Niederschrift über die Verbandsschau des Wolfsbachs in Hottelstedt, Ballstedt und Vippachedelhausen am 18.11.2021

der Wolfsbach von Hottelstedt über Ballstedt bis zur Einmündung in die Vippach in Vippachedelhausen

Abflussprofil in Richtung Durchlass zu den Ställen

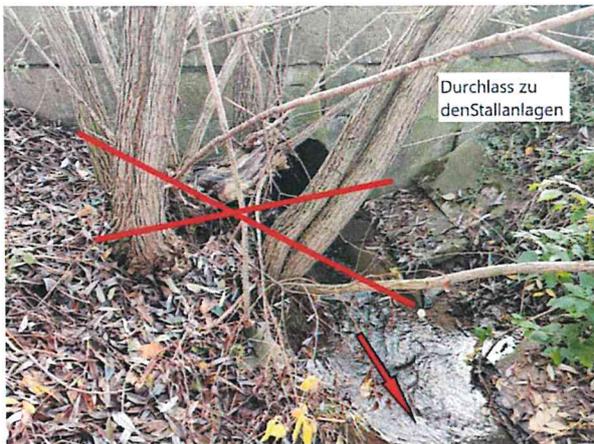
Bei dem oberhalb des Straßendurchlasses schräg stehende Baum muss die Verkehrssicherheit durch die Gemeinde hergestellt werden, da der Baum kein Abflusshindernis bildet.

Ablagerung von Bauschutt und Grabsteinen durch Gemeinde unterhalb des 1. Staus am Beginn der Bebauung

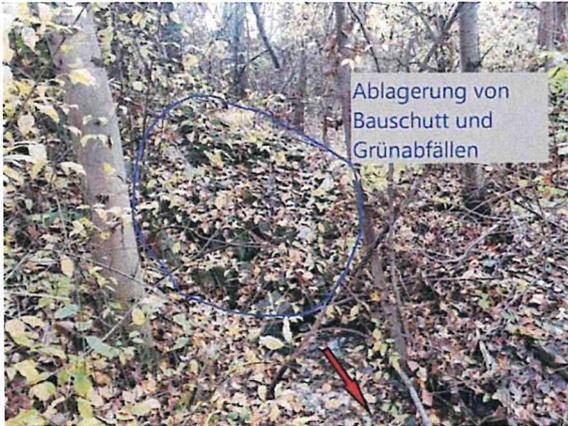
Die Beräumung der Ablagerungen (Bauschutt, Grabsteine u.a.) muss durch die Gemeinde erfolgen.

die Ablagerungen am rechten Ufer in Höhe des Lagerplatzes für Grünabfälle sind durch die Gemeinde zu berräumen

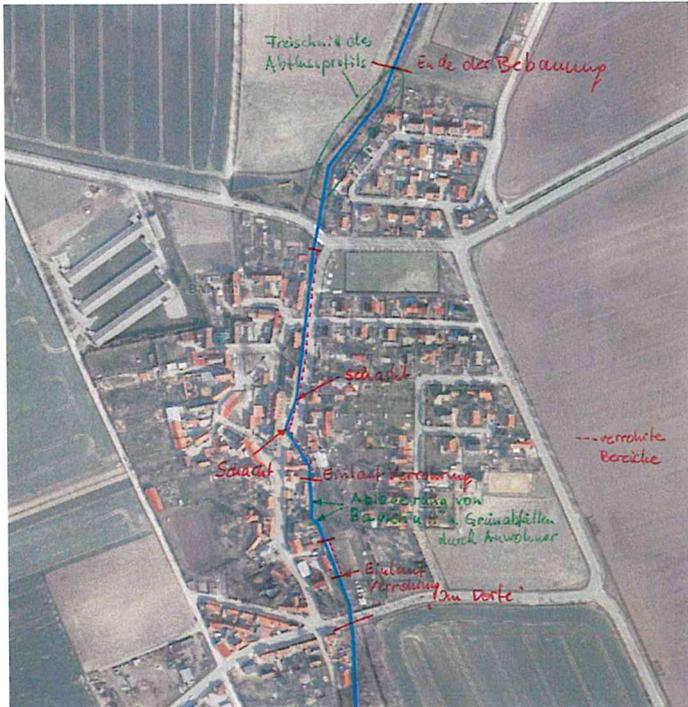
Freischnitt des Abflussprofils bis 1m über der Sohle

Freischnitt d. Abflussprofils bis 1 m ü. d. Sohle und Bruchholzberäumung

desolates private Ufermauer am Ende der 1. Verrohrung

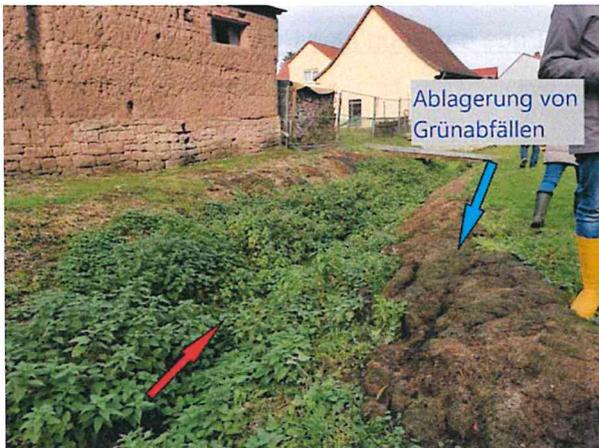
Die Instandsetzung der desolaten Ufermauer in Höhe des Flurstücks 541, Flur 1 muss durch die Untere Wasserbehörde vom betreffenden Grundstückseigentümer gefordert werden. Einer weiteren Verrohrung dieses Bereiches wird aus der Sicht der UWB und des GUV Gera/Gramme nicht zugestimmt.

Schilfbestand im Wolfsbach

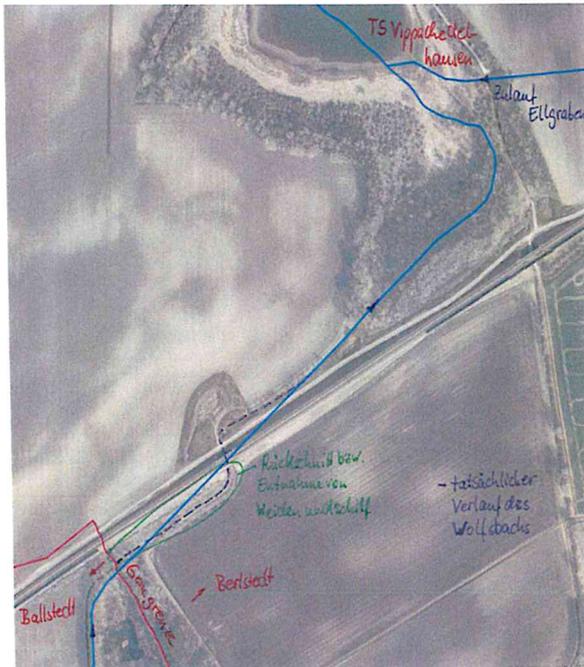
Der Schilfbestand im Wolfsbach muss derzeit nicht beseitigt werden, die letzte Beräumung durch die Gemeinde fand im Januar 2021 statt.

Schilfbewuchs unterhalb der ICE- Brücke

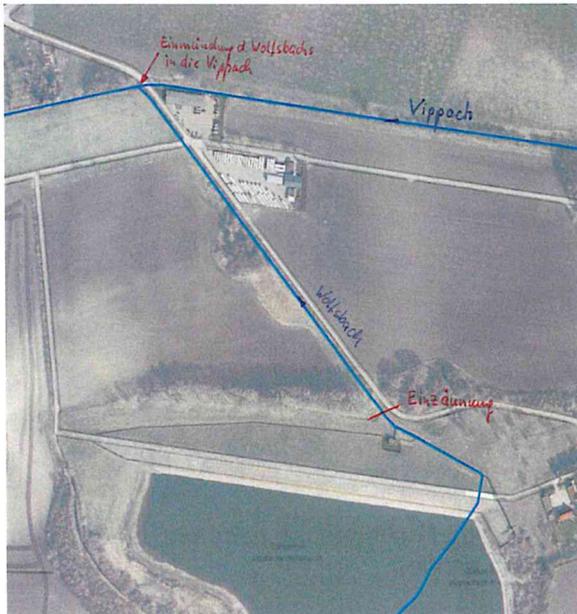
partieller Rückschnitt bzw. Entnahme von mehrtriebigen Weiden

Weiden im relativ kleinen Abflussprofil müssen entfernt werden

Schilf muss oberhalb und im Bereich der Brücke entfernt werden

Unterhalb der Brücke und des Wegedurchlasses muss der Schilfbewuchs aufgrund des relativ großen Abflussprofils nicht entfernt werden.
